# 改善箇所説明図

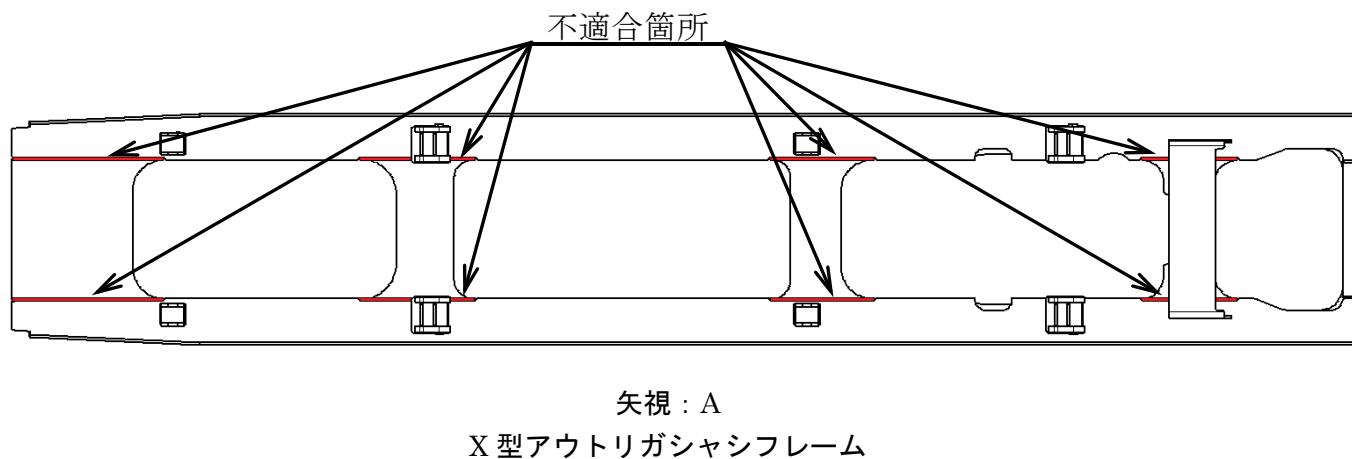
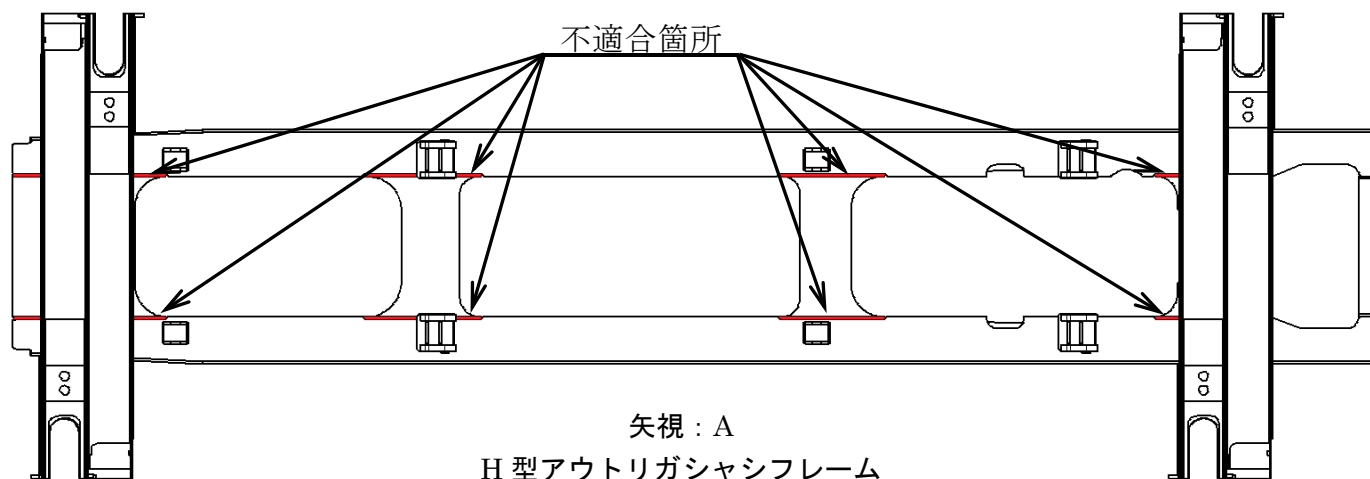
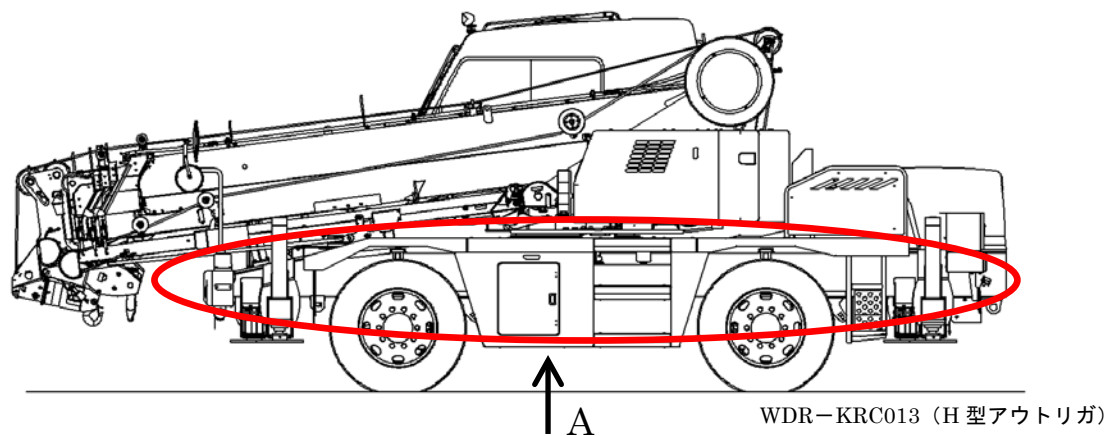
ホイール・クレーンのシャシフレームにおいて、シャシフレームとクロスメンバーの溶接が不適切なため、溶接の溶込み不良で溶接強度が不足している。そのため、走行等により溶接箇所に亀裂が生じ、そのままの状態で使用を続けると、溶接部が破断するおそれがある。

全車両、全溶接箇所のはつり作業を行い、再度、適切に溶接する。
